**Analiza barier architektoniczno-infrastrukturalnych
dla osób z niepełnosprawnością
na terenie Powiatu Pruszkowskiego**

Autorzy opracowania:

Charakterystyka barier architektoniczno-infrastrukturalnych wraz z propozycjami wytycznych dla ich usunięcia

Fot. 01.

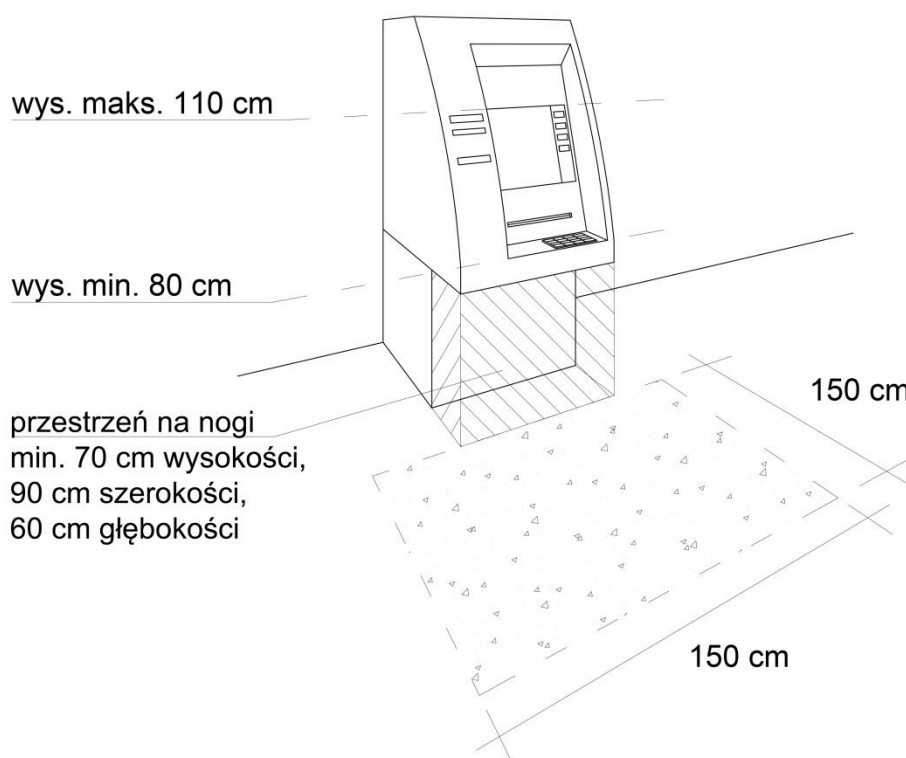
- 1.1. Brak możliwości dojścia / dojazdu do automatu innego niż po pokonaniu krawężnika – brak dostępności dla osób mających problemy z poruszaniem się (użytkowników wózków, osób poruszających się o kulach, z laską, chodzikiem itp.). Zaleca się umieszczenie automatu w miejscu dostępnym dla wszystkich użytkowników – na terenie utwardzonym, tak, aby w dojściu do niego nie przeszkadzały krawężniki, progi, trawnik itp.
- 1.2. Ekran urządzenia został umieszczony zbyt wysoko – nie jest dostępny dla osób na wózkach, niskiego wzrostu i dzieci. Urządzenie powinno być dostępne dla użytkowników wózków i osób niskiego wzrostu: wszystkie

1.3. Brak przestrzeni manewrowej dla wózka i miejsca na nogi osoby siedzącej.

ekrany i elementy służące do jego obsługi urządzenia należy umieszczać na wysokości 80-110 cm od poziomu nawierzchni, przy czym dopuszczalne jest umieszczenie ekranu na innej wysokości, jeśli spełniony jest warunek dobrej widoczności zarówno z poziomu osoby siedzącej jak i stojącej.

Zaleca się, aby urządzenie miało formę umożliwiającą wygodne korzystanie przez użytkowników wózków: wymagana jest przestrzeń na nogi o wymiarach 70 cm wysokości, 90 cm szerokości i 60 cm głębokości oraz przestrzeń manewrowa przed automatem o wymiarach min. 150x150 cm (por. Rys. 01).

Fot. 04.

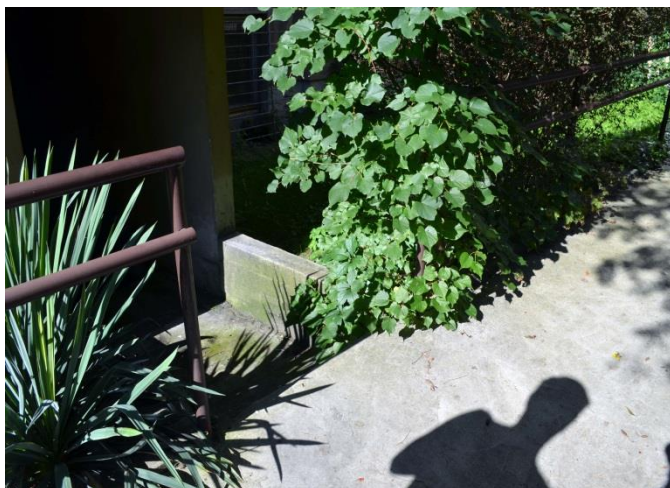
- 3.2. Dostępne miejsca postojowe nie są oznaczone w sposób prawidłowy (Fot. 04.): wg przepisów prawa, wymaga się, aby cały obszar miejsca postojowego był oznaczony kolorem niebieskim⁴.

- 3.3. Zbyt duża ilość oznaczeń graficznych (linie miejsc postojowych, tzw. „kopert”) na nawierzchni dziedzińca może powodować dezorientację użytkowników przestrzeni, szczególnie – osób z dysfunkcjami poznawczymi a także osób z niepełnosprawnością, szukających miejsca postojowego (bardzo wiele oznaczonych „kopert”, nie wszystkie są miejscami dla osób z niepełnosprawnością a żadne miejsce nie zostało oznaczone kolorem niebieskim).

Zaleca się usunięcie niepotrzebnych oznaczeń i oznaczenie jedynie miejsc postojowych ogólnodostępnych / dla pracowników (linie wyznaczające miejsce

postojowe, bez „kopert”) oraz dostępnych miejsc postojowych, oznaczonych w sposób prawidłowy (por. 3.2.).

Fot. 05.

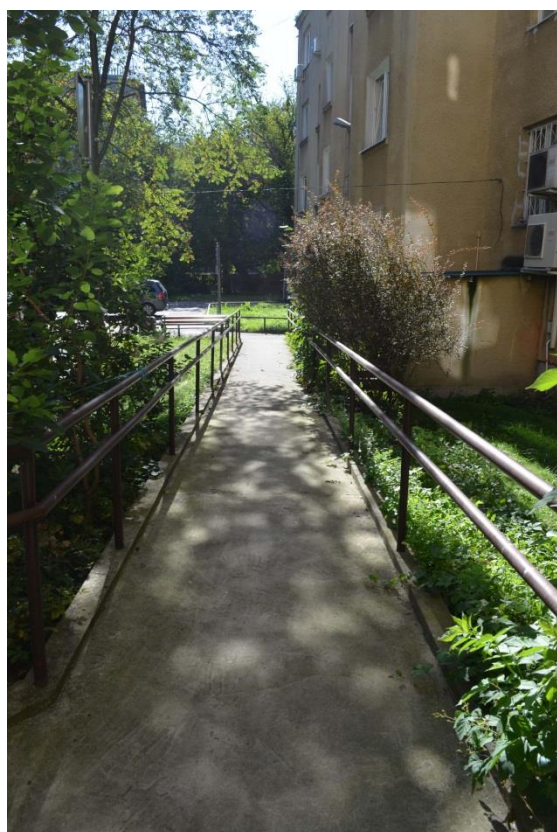
- 4.1. Szerokość pochylni jest zdecydowanie zbyt duża (Fot. 06., 07.): mierzona w osiach pochwyty poręczy wynosi 130 cm a elementy ograniczające pochylnię (krawężniki) są niższe, niż zalecane 7 cm.

- 4.2. Poręcz nie biegnie nieprzerwanie przez całą długość pochylni (Fot. 05.), co jest istotną barierą dla osób poruszających się na wózkach, które muszą mieć zapewnioną możliwość obustronnego trzymania się pochwyty poręczy przez cały czas poruszania się po pochylni. Konieczne jest poprowadzenie poręczy biegnącej nieprzerwanie przez całą długość pochylni w celu zapewnienia pełnej dostępności pochylni.

- 4.4. Pochylnia nie jest utrzymana w dobrym stanie: nawierzchnia nie jest gładka a sąsiadująca z pochylnią zieleń zawęża światło przejazdu (Fot. 05., 07.). Zaleca się wymianę nawierzchni pochylni na gładką i antypoślizgową (również w warunkach zawilgocenia / zamoczenia) oraz przycięcie sąsiadującej roślinności.

Wg przepisów prawa szerokość płaszczyzny ruchu pochylni powinna wynosić 120 cm⁵ a odległość pomiędzy poręczami 100-110 cm, w celu wygodnego użytkowania pochylni przez osoby poruszające się na wózkach (rozstaw ramion osoby siedzącej).

Zaleca się zawężenie szerokości płaszczyzny ruchu do 120 cm (w miarę możliwości) oraz zdecydowanie rekomenduje się zmniejszenie odległości pomiędzy pochwyty do maksymalnie 110 cm, w celu zapewnienia pełnej dostępności pochylni. Ponadto zaleca się stosowanie obustronnych krawężników lub elementów równoważnych o wysokości 7 cm, zapobiegających ześlizgnięciu się kół wózka z pochylni.

Rys. 02.

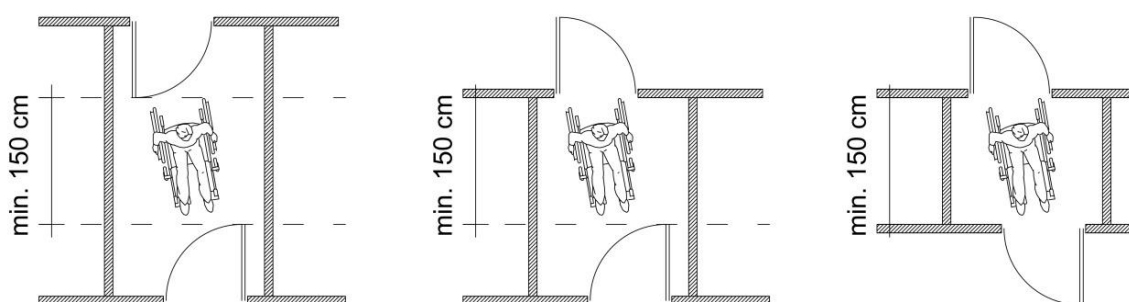
- 4.8. Wejście do budynku, przy którym znajduje się pochylnia (prawdopodobnie więc powinno być to wejście dostępne dla wszystkich użytkowników) nie jest dostępne dla osób poruszających się na wózkach i z wózkami dziecięcymi (Fot. 08.): wymiary i kształt przedsionka nie są wystarczające dla manewrowania wózkiem. Zaleca się zmianę kształtu przedsionka na taki, który będzie wystarczający do manewrowania wózkiem: konieczne jest pozostawienie przestrzeni manewrowej o długości min. 150 cm, niezależnie od kierunku otwierania się drzwi (por. Rys. 02.).

Fot. 13.

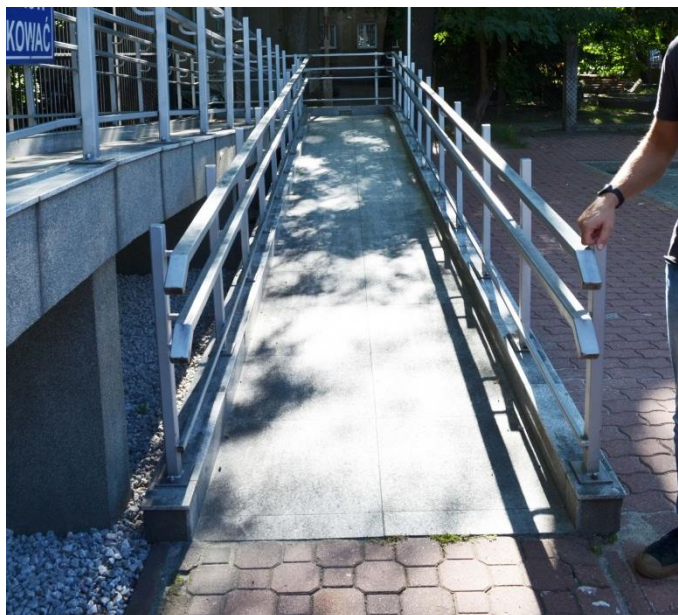
- 6.1. Stopnie schodów nie zostały prawidłowo oznaczone (Fot. 13., 14.): brakuje oznaczeń kontrastowych na pierwszym i ostatnim stopniu, co jest istotne przede wszystkim dla osób z niepełnosprawnością wzroku. Zaleca się, aby krawędzie pierwszego i ostatniego stopnia każdego biegu schodów zostały oznakowane pasami w jednolitym, skontrastowanym z tłem kolorze, znajdującymi się na powierzchni pionowej i poziomej stopnia.

- 6.2. Całkowicie przeszklone balustrady (Fot. 13.) mogą stanowić niebezpieczeństwo dla osób z niepełnosprawnością wzroku (słabowidzących): mogą nie zostać przez nie zauważone lub też – poprzez odbicia światła od powierzchni szklanej – powodować zjawisko olśnienia. Zaleca się oznaczenie powierzchni przeszklenia balustrad w sposób kontrastowy w stosunku do koloru tła.

Fot. 23.

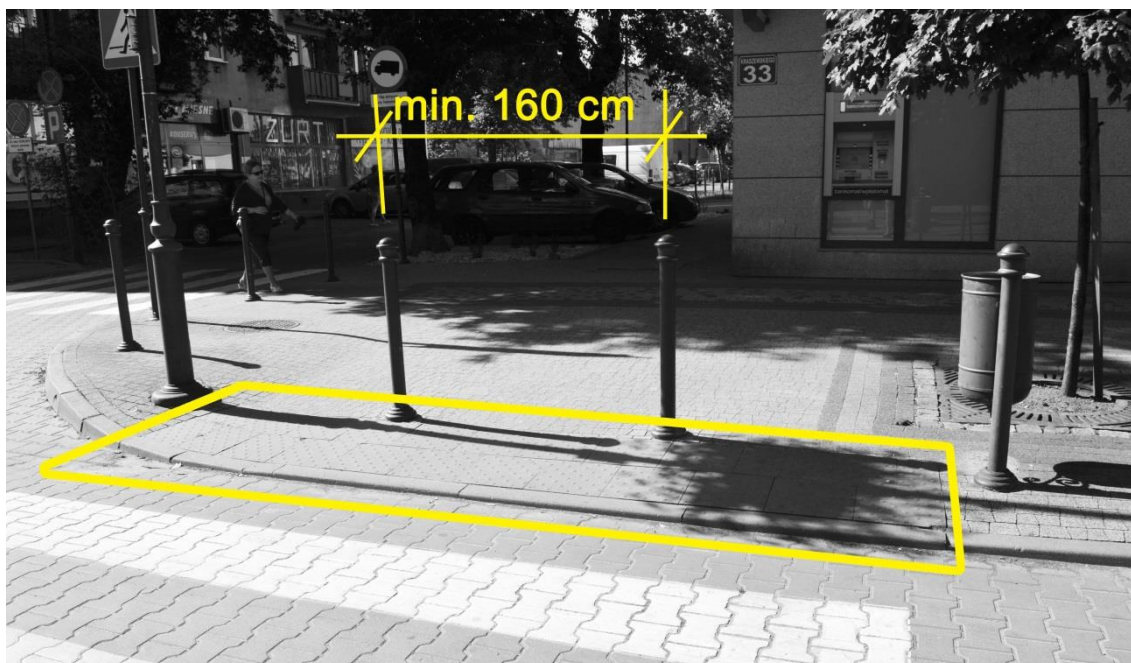
- 11.1. Dostępne miejsce postojowe nie jest oznaczone w sposób prawidłowy (Fot. 23.): wg przepisów prawa wymaga się, aby cały obszar miejsca postojowego był oznaczony kolorem niebieskim¹¹.
- 11.2. Słupek, zlokalizowany na granicy dostępnego miejsca postojowego, może utrudniać użytkownikowi wózka manewrowanie przy pojeździe. Zaleca się usunięcie słupka lub odsunięcie go od miejsca postojowego.

Rys. 03.

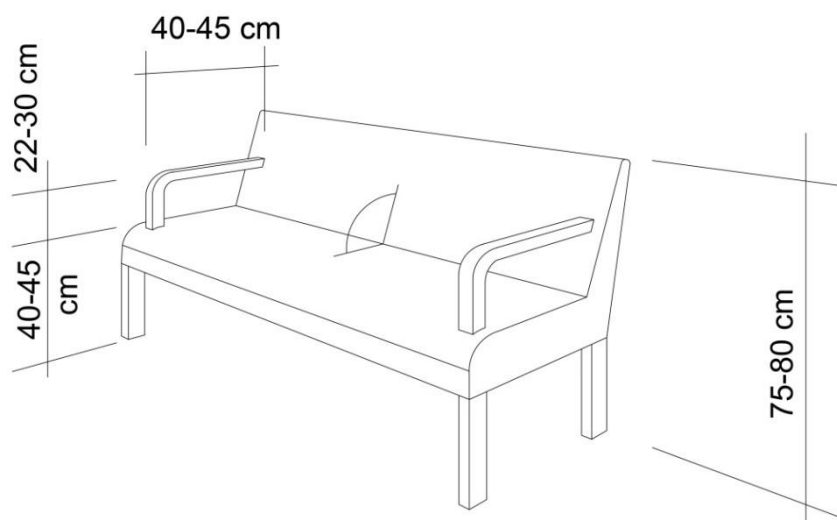
- 14.1. Przystanek nie został wyposażony w miejsce do siedzenia / odpoczynku na stojąco ani w wiatę. Miejsca odpoczynku są szczególnie istotne dla komfortu osób starszych, chorych a także osób z zaburzeniami równowagi lub zmniejszoną sprawnością ruchową. Zaleca się wyposażenie przystanku w wiatę (jeśli jest to możliwe) oraz w miejsca odpoczynku na siedząco. Miejsca odpoczynku powinny spełniać wytyczne przedstawione na rys. 03. Poza miejscami odpoczynku na siedząco zaleca się także wyposażenie przystanku w miejsce odpoczynku na stojąco (Rys. 03).

Fot. 28.

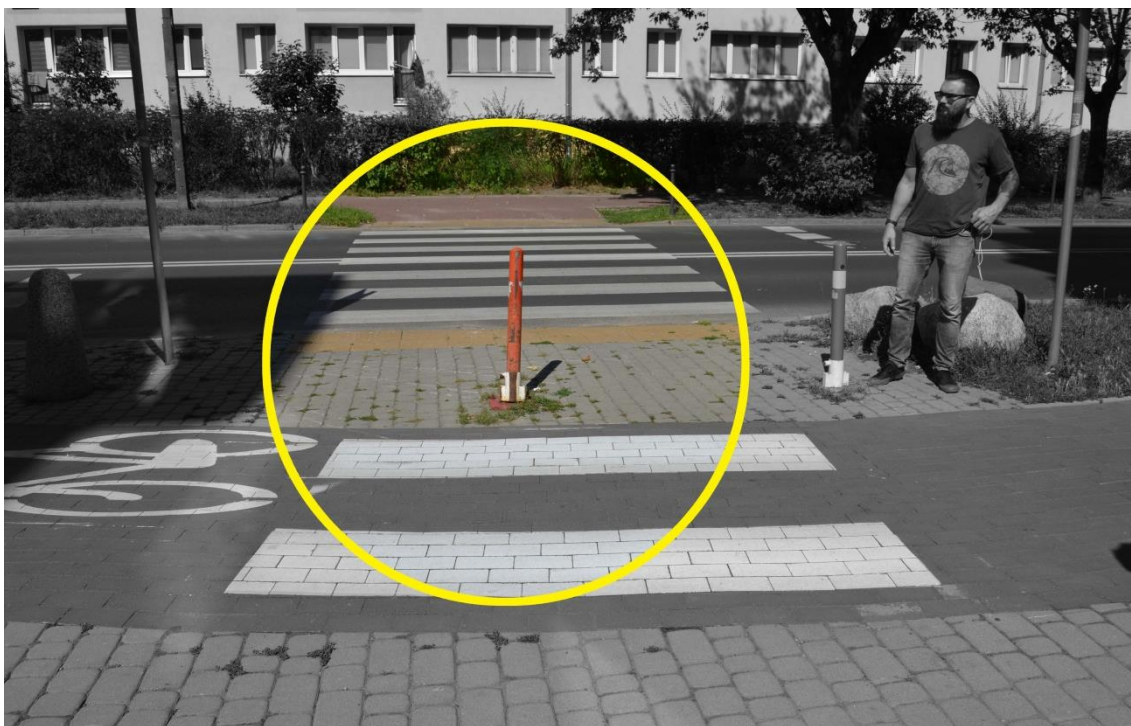
- 15.1. Kwietniki umieszczone w szerokości ciągu pieszego (prawdopodobnie służące blokowaniu parkowania / wjazdu samochodów) zawężają szerokość chodnika, powodując utrudnienia dla wszystkich użytkowników przestrzeni, szczególnie tych osób, które mają trudności w poruszaniu się (osoby poruszające się na wózkach, starsze, chore, osoby z wózkami dziecięcymi), ponieważ wymagają ominięcia, a także – osób mających problemy z koordynacją ruchową oraz osób z niepełnosprawnością wzroku (mogą nie zostać zauważone z uwagi na mały kontrast kolorystyczny kwietnika i tła (chodnika)).

Zaleca się usunięcie kwietników z szerokości ciągu pieszego. Nie należy zatępować ich słupkami blokującymi parkowanie.

W przypadku zmiany lokalizacji kwietników – jeśli w dalszym ciągu będą znajdowały się w sąsiedztwie ciągu pieszego – zaleca się zmianę ich koloru na bardziej skontrastowany w stosunku do tła: zaleca się LRV min. 30.

Rys. 04.

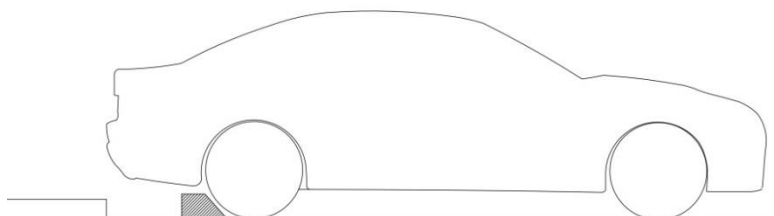
19.1. Przeszkody: zaparkowane samochody, przenośne reklamy – tzw. „potykacze”, inne elementy (wóz–reklama: Fot. 33.), otwarte drzwi obiektów handlowych (Fot. 32.) a także elementy wystające – stopnie schodów i poręcze (Fot. 33., 34.), mogą stanowić barierę dla osób poruszających się na wózkach lub o kulach oraz osób z wózkami dziecięcymi a także – wszystkich tych użytkowników przestrzeni, którzy mają problemy w poruszaniu się (w tym osób starszych czy osób z niepełnosprawnością wzroku). Wszystkie te elementy znacząco zawężają szerokość użytkową ciągu pieszego. Zaleca się usunięcie elementów wystających (również tych znajdujących się przy ścianach budynków¹³) oraz wprowadzenie zakazu umieszczania w szerokości przejścia pieszego reklam przenośnych. Rekomenduje się również wyznaczenie miejsc postojowych dla samochodów i ograniczenie ich za pomocą wystających elementów (np. krawężników) – por. rys. 04.

Fot. 40.

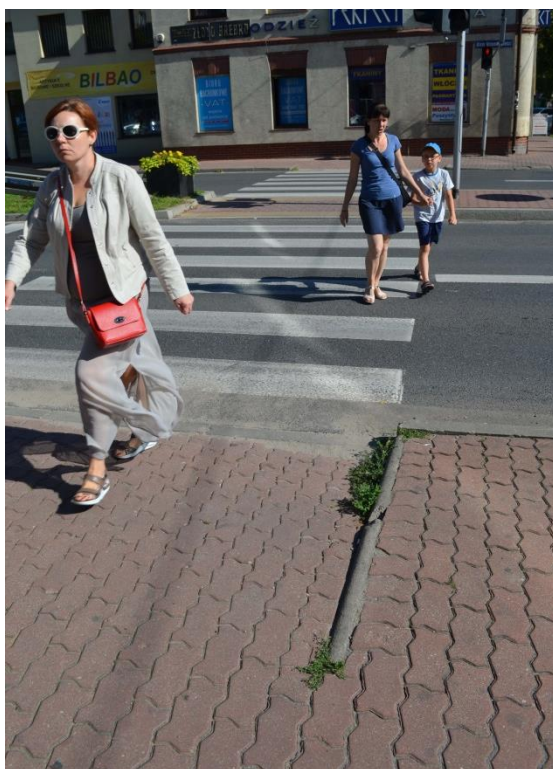
23.1. Zły stan nawierzchni chodnika (Fot. 40.), utrudniający, a w skrajnych przypadkach – uniemożliwiający bezpieczne poruszanie się po nim osobom z problemami w chodzeniu, poruszającym się o kulach, użytkownikom wózków i osobom z wózkami dziecięcymi. Zaleca się naprawę chodnika lub wymianę jego nawierzchni na nową – bez ubytków i różnic poziomów.

Rys. 08.

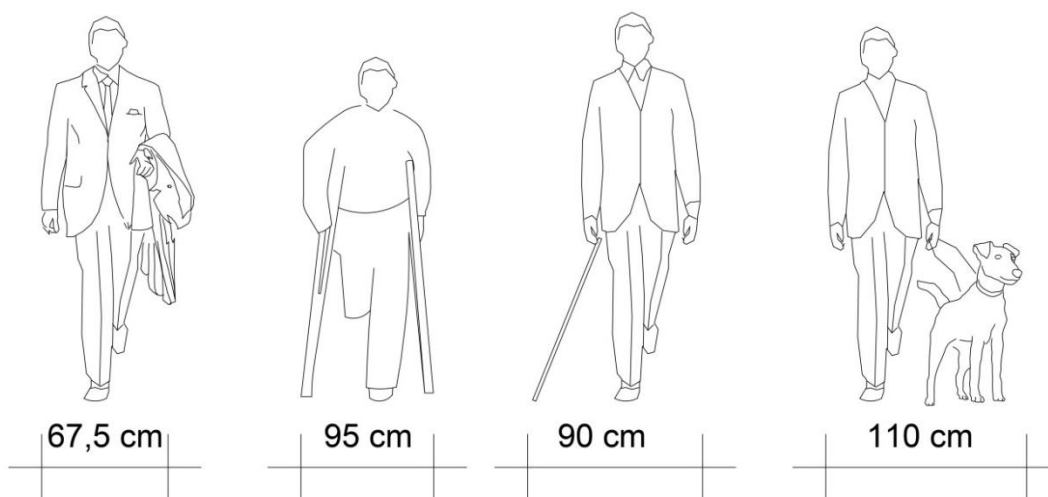
49.4. Zaleca się wymianę toalety na dostępną również dla użytkowników wózków oraz zmianę lokalizacji toalety: w dojściu do niej nie powinny przeszkadzać stopnie, krawężniki, zmiany poziomu itp.; dojście / dojazd powinny być utwardzone i wykorzystane z materiałów antypoślizgowych. Również szerokość przejścia / przejazdu powinna być wystarczająca dla użytkownika wózka / osób z wózkiem / osób z psem asystującym / osób otyłych itp. – min.
